Abwägungstabelle (Stand: 06.02.2024)

Verfahrensart:	Bebauungsplan
Verfahrensname:	Kläranlage, 1. Änderung (SO Wertstoffhof)
Verfahrensschritt:	Behördenbeteiligung gem. § 4 Abs. 2 BauGB und öffentliche Auslegung gem. § 3 Abs. 2 BauGB
Zeitraum:	20.10.2023 - 24.11.2023

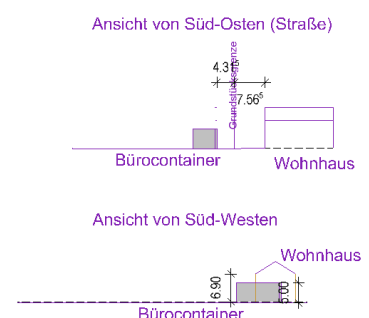
Dies betrifft zunächst Ort und Höhe der Bebauung, die eine fast komplette Verschattung des Wohnanwesens unserer Mandanten bewirken würde, so wie eine komplette Verbauung des derzeit bis zum Kräuterbach reichenden Blicks im Erdgeschoss. Das mit einer maximalen Länge von 10 m und einer Höhe von 5 m geplante Wirtschaftsgebäude würde das bestehende Wohnhaus komplett bis ins 1.OG abdecken, die Lichtverhältnisse im Innenraum (2x Wohnzimmer, 1x Arbeits-/Kinderzimmer, 1x Bad) stark negativ beeinflussen, da die bauartypische kleinen Fenster schon wenig Licht in die Innenräume lassen und eine weitere Verschattung (Gebäude und/oder Begrünung) die Wohnqualität deutlich verschlechtert. Besonders in den Monaten Oktober bis März würde die wichtige direkte Nachmittagssonne (linkes Bild, oranger Pfeil) fehlen. Um die Abdeckung der Hausfront meines Mandanten zu veranschaulichen sind die beiden rechten Bilder anzuschauen. Das blaue Rechteck entspricht in Etwa einer Fläche von 10 x 5m.

Der geplante Containerstandort in den möglichen Ausmaßen 10 x 6 m, beeinflusst nicht die Wohnqualität. Der Container wird südwestlich des Wohnhauses in einem Abstand von mehr als 11 m zur Außenwand des Wohnhauses errichtet. Die nachbarschützenden Belange mit ausreichender Belichtung, Besonnung und Belüftung sind mit Einhaltung des Art. 6 BayBO entsprechend berücksichtigt und somit auch gewahrt.

Der Containerstandort wurde in der südöstlichen Ecke gegenüberliegend zum Wohnhaus insbesondere aus

Lärmschutzgründen (aktiver Lärmschutz) gewählt. Zusätzlich bietet der Container Sichtschutz. Die Anordnung der geplanten baulichen Anlage am gewählten Standort dient somit dem Nachbarschutz.

Im Bebauungsplan Kläranlage (138689_6356 43) von 1978 ist die Erweiterungsfläche gekennzeichnet:

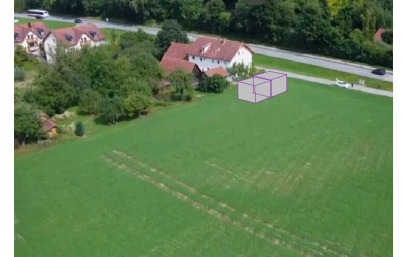
Dabei war wohl eine Anhebung des Geländes und eine Verkofferung des Kräuterbachs vorgesehen, welche beide nach heutiger Hochwasserschutzgesetzgebung für diesen Bereich nicht mehr zulässig sind (Retentionsfläche, Starkregenereignisse, etc.).

Inwieweit, der Erweiterungsplan von 1978 einer Prüfung nach aktuellem Recht standhalten würde, bleibt fraglich, ebenso, ob auf Basis eines fraglichen Bestandes umgewidmet werden darf.

Ebenso wurde die im Bebauungsplan von 1978 vorgegebene breite feldgehölzartigen Gehölzanpflanzung nach Norden und Osten zur Wiener Str. überplant. (Stadt Passau: Umweltamt - Untere Naturschutzbehörde, Ost. 470 Erstellt am: 20.06.2023 Aktenzeichen Dst. 470 NatSch/Z) Was zu einer klaren Benachteiligung unseres Mandanten gegenüber der ursprünglichen Planung führt und dem Gebot der Rücksichtnahme widerspricht.

Der rechtsverbindliche Bebauungsplan „Kläranlage“, Gmkg. Beiderwies wurde 1978 aufgrund der dazumal geltenden Rechtsnormen erlassen. Insoweit muss der genannte B-Plan auch nicht dem aktuellen Recht entsprechen. Die gegenständliche Änderung wird selbstverständlich den aktuell gültigen Regularien und Normen gerecht.

Im Bereich der Erweiterung der Kläranlage enthält der B-Plan weitgehend nur Hinweise und nachrichtliche Übernahmen, so auch das Überschwemmungsgebiet.

Eine Festsetzung, wonach das Gelände aufzuschütten ist, befindet sich im Urplan nicht.

Der Standort des Wertstoffhofes wurde im Nordosten des Geltungsbereiches des Urplanes gewählt, da zum Kräuterbach hin eine möglichst große Grün- und Gehölzfläche erhalten bleiben soll.

Die festgesetzte Gehölzpflanzung, die in Natura nicht existiert, aber im Bebauungsplan als Eingrünung vorgesehen ist, ist entsprechend auszugleichen. Eingriff und Ausgleichsbeurteilung, sowie die erforderliche Ausgleichsfläche sind im Umweltbericht behandelt und dargestellt.

Quelle: Bayernatlas

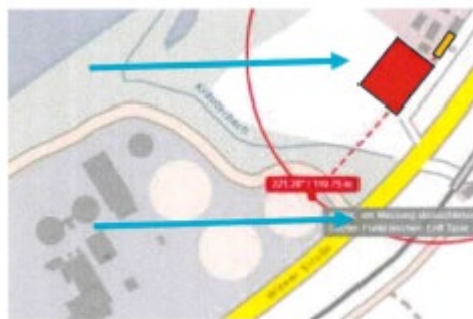
o Entfernung ca. 120m vom nächsten Klärbecken bis zum Wohnhaus unseres Mandanten.

Windrichtung: hauptsächlich west (blaue Pfeile), was bedeutet, dass etwaige Gerüche, die bei einer intakten Kläranlage nicht im Betrieb auftreten, am Wohnhaus vorbei getragen werden. Dies entspricht auch der Erfahrung aus nun 7 Jahren mit dem Wohnort. Einzig bei Inversionswetterlagen gibt es kurzzeitige Geruchsereignisse (<1Tag und < 3Tage/a).

o Sollte sich jedoch eine Geruchsquelle auf dem geplanten Gebiet (rotes

Rechteck) befinden, würde der Wind den Gestank direkt in die zentralen Wohnbereiche (2x Wohnzimmer, 1x Arbeits-/Kinderzimmer) drücken.

Bei der Darstellung einer etwaigen Geruchsbelastung bei einer Windrichtung aus West, ist nur ein marginaler Bereich des Wohnhauses betroffen.

Aufgrund der Außenbereichslage sind etwaige Geruchsbeeinträchtigungen hinzunehmen, soweit diese ein unerträgliches Ausmaß nicht überschreiten. Das Wohnhaus auf der Fl.Nr. 398, Gmkg. Beiderwies liegt ca. 30 m von Containern bzw. 15 m vom Bürocontainer des Wertstoffhofes entfernt. Des Weiteren dürfen nur Container verwendet werden, welche dicht abschließbar sind und die Öffnungszeiten des Wertstoffhofes sind zudem auf drei Öffnungstage pro Woche (Korrektur zur Abwägungstabelle, Stand 03.07.23) begrenzt. Infolge des Abstandes der Container zum Immissionsort und

aufgrund der abschließbaren Container sind Überschreitungen in einem unerträglichen Ausmaß von Immissionswerten hinsichtlich Gerüche, unabhängig von der Windrichtung, deshalb nicht zu erwarten.

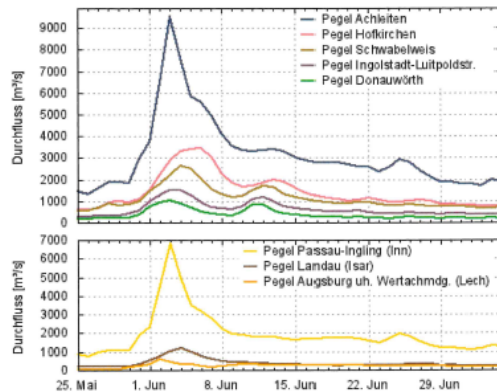
Lt. Umweltgutachten (424560_4) steigt die Donau nur um 4 cm/Stunde. Dies ist zu bezweifeln.

Erklärung: Der vom geplanten Grundstück nächstgelegene Messpunkt Achleiten liegt ca. 700m flussabwärts.

An diesem Messpunkt gestaltete sich das HW2013 laut der Informationsplattform Undine am jeweiligen Stichtag Im Diagramm gezeigt.

Das Wasser stieg also innerhalb von 48 Stunden (01-03.Juni 2013) von ca. 3800 auf ca. 9800m³/s (sogar 10100 m³/s lt. HND), was also einem Zuwachs von mindestens 6000m³/s entspricht.

Verglichen mit der Abflusstafel der Messstelle Achleiten bedeutet das einen Anstieg des Wasserstandes von 540cm. (grün) auf 1010cm (rot)

Das entspricht einem Anstieg um 470cm in 48h oder 9,8cm/h, Damit ist der im Umweltgutachten genannte Wert hinfällig, zu berichtigen und das Räumungskonzept entsprechend aufzustellen.

Eine generelle Aussage bezüglich des Anstieges des Wasserspiegels von 4cm je Stunde kann nicht getätigt werden. Es kommt je nach Fallkonstellation darauf an, ob es sich um ein Inn-betontes oder Donau-betontes Hochwasser handelt. Somit ist bei einer Erstellung eines Räum- und Sicherungskonzeptes enorm wichtig, ausreichende Pufferzeiten einzuplanen.

Der Zeitpunkt der Räumung hat sich an HW-Koten, hier den oberstromigen Bezugspegel Passau Ilzstadt zu orientieren.

Die Hinweise und Aussagen im Umweltbericht wurden dahingehend überarbeitet.

Quelle Bayernatlas

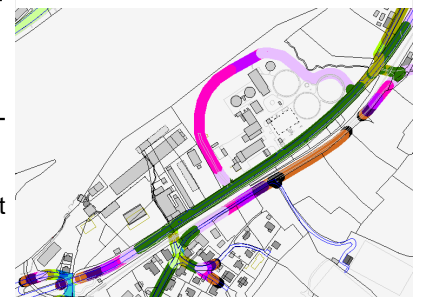
Vom geplanten Bauplatz aus sind die unserem Mandanten bekannten nächsten beiden größeren ZAW- Standorte mit entsprechenden Maschinen

zum Containertransport (Absetzkipper) entweder in Hellersberg oder Pfeningbach platziert, beide sind ca. 10km entfernt.

Ein Mitarbeiter mit entsprechender Qualifikation muss in einer Notfallsituation alarmiert werden, zum nächsten Ort mit entsprechend Maschinerie einleiten (Sonderrechte am priv. FZ vorhanden?), dort in einen Absetzkipper steigen und diesen durch eine notorisch verstopfte Stadt über hochwassergefährdete Brücken (max. Last Marienbrücke im HW-Fall?) und diverse Bachläufe in der Innstadt bringen, um dann den ersten Container aufzunehmen.

Ebenfalls Teil des zu erstellenden Räum- und Sicherungskonzeptes.

Ausreichende Pufferzeiten sind einzuplanen.

Die Problemabfälle und Abfallcontainer sind zeitgerecht vor Sperrung von Zufahrtsstraßen wie die Gottfried-Schäfer-Straße und Kapuzinerstraße zu räumen. Im Räum- und Sicherungskonzept sind deshalb die erforderlichen Zeiträume für die Anfahrt sowie für den Räumungsprozess selbst ausreichend und belastbar einzubeziehen. Starkregenereignisse im Bereich des Einzugsgebietes des Kräuterbaches sind im Räumungskonzept ebenfalls angemessen zu berücksichtigen. Die Grundstückszufahrt muss gewährleistet sein.
